Vedr.: Hørings svar til J.nr. 2023-97390 Miljøkonsekvensrapport og udkast til afgørelse miljøgodkendelse for etablering af råvarelager tilknyttet Novo Nordisk A/S, Kalundborg

Danmarks Naturfredningsforening og DN Kalundborg fremsender hermed bemærkninger til hhv. udkast til a) Miljøgodkendelse og b) Miljø konsekvensrapport. DN fokuserer i denne omgang kun på bilag IV arter og håndtering af overfladevand.

**Klippet fra udkast til lokalplan 596.

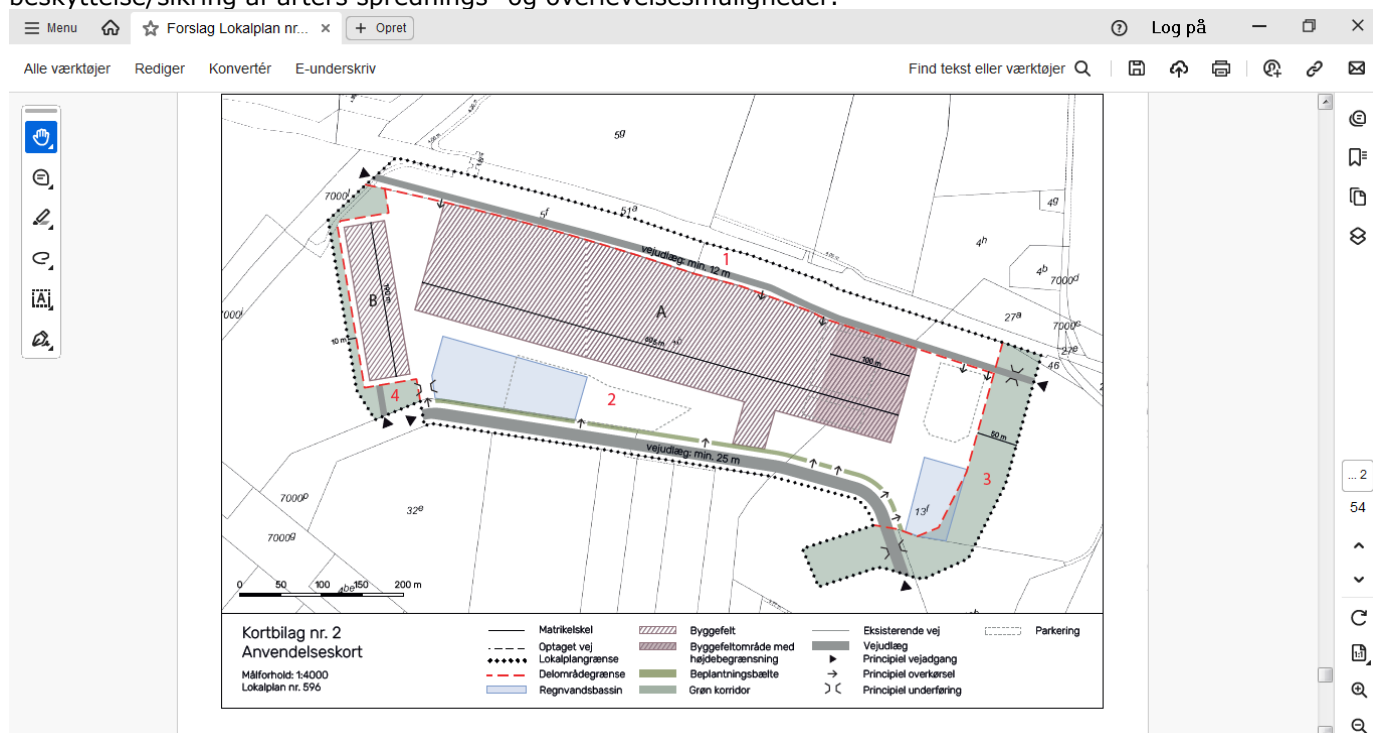
Udkast til lokalplan 596 opererer for det kommende areal til markfirben med "må anvendes til erstatningsnatur i form af en sand- og grusvold", men samtidig tillades samme areal anvendt til anlæggelse af vej, forsyningsledninger og anden infrastruktur – anlæg der er uforenelige med en grøn korridor / uforstyrret sand- og grus vold til markfirben **.

Det ses hvordan område 3 og især 4 – grønne korridorer er alt for små til at have nogen effekt til beskyttelse/sikring af arters sprednings- og overlevelsesmuligheder.

Klip fra Miljøkonsekvensrapporten – fund af markfirben og egnede levesteder

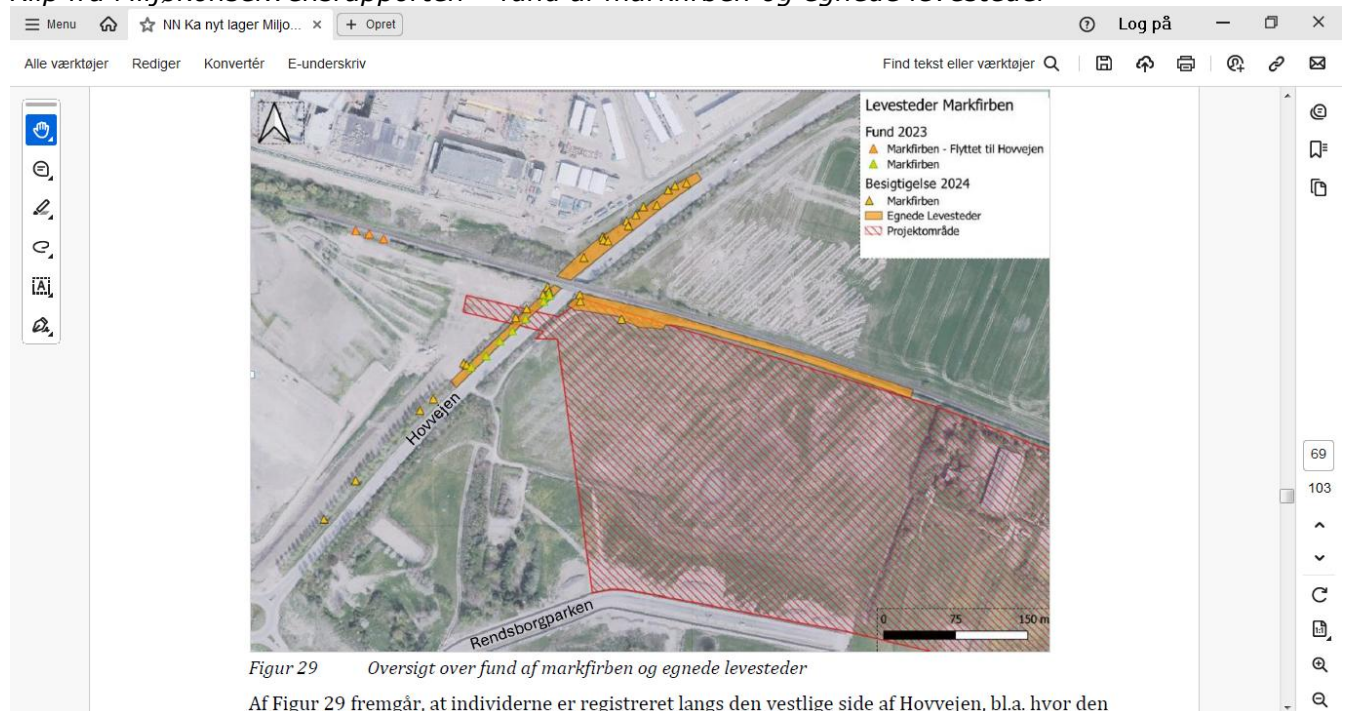
Der fjernes ca. 1000 m² levesteder for markfirben langs den vestlige side af Hovvejen og i området syd for jernbanen.

Der etableres bro over Hovvejen til intern let og tung trafik mellem eksisterende produktionssite og nyt lager. Markfirben er konstateret udbredt i området nordvest for Hovvejen ligesom jernbanen vurderes som værende spredningskorridor for arten. Se f. 29. *DN mener derfor, at der som minimum skal anlægges en permanent faunapassage under broen og under Hovvejen samt opsættes permanent – ikke kun i anlægsfasen – faunaspærring langs hele den interne kørevej, Hovvejens nordvestlige side samt på strækningen for levesteder øst for Hovvejen – en faunaspærring som hindrer markfirben i at krydse den interne kørevej/Hovvejen samt leder arten hen til faunapassagerne og det nye habitat. Paddehegn stopper padders vandring – men er et paddehegn tilstrækkeligt til at stoppe/lede markfirben?*

Klip fra Miljøkonsekvensrapporten – projektafgrænsningen ift. § 3 beskyttede områder

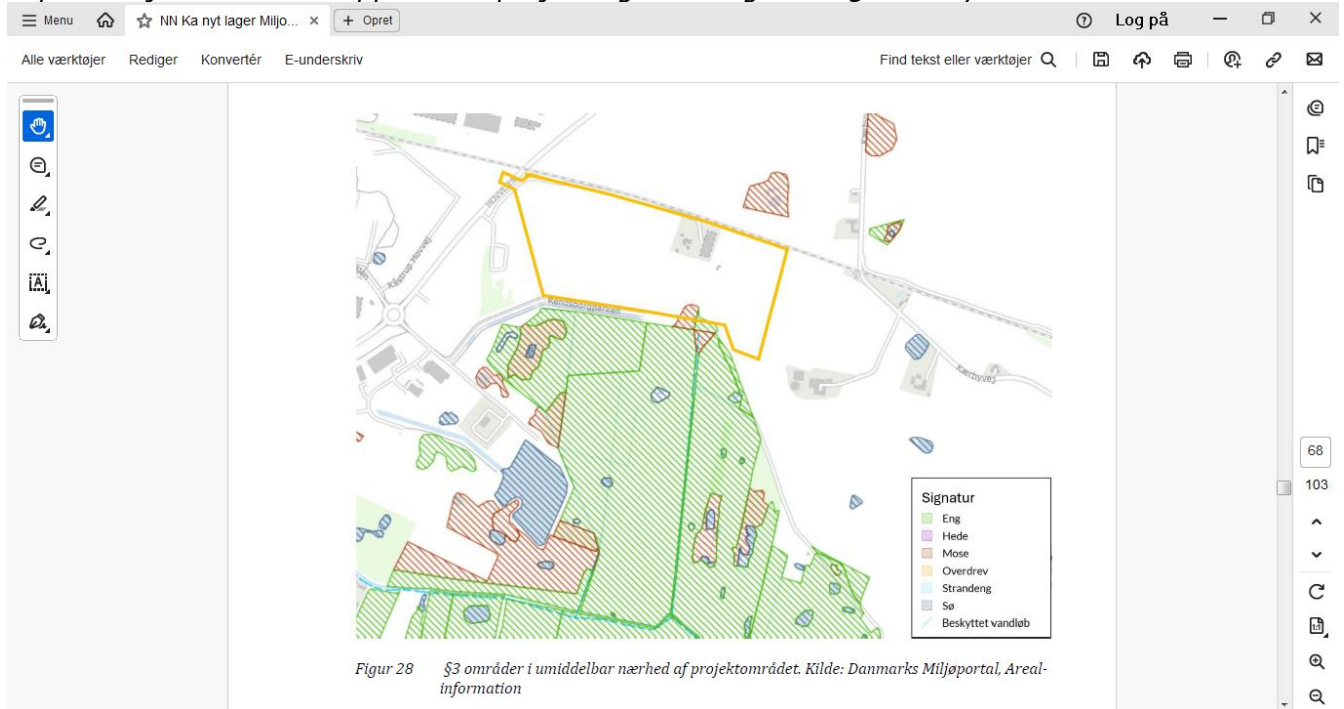
Der er registreret to § 3 områder på i alt ca. 1300 m², som delvis overlappes af projektområdet, disse nedlægges mod etablering af erstatningsnatur i forholdet 1:2 i umiddelbart nærhed til projektområdet og Rørmosen.

Det bør præciseres, at nedlæggelse ikke må ske i perioden 1. marts -31. oktober af hensyn til forskellige arters yngletider.

Etablering af ny natur i direkte tilknytning til Rørmosen anser DN, som værende en acceptabel løsning, selvom placering og form forekommer spøjs. DN vil anbefale, at etablering af erstatningsnatur sker i forholdet 1:4, som kompensation for nedlæggelse i stedet for forbedring af eksisterende natur.
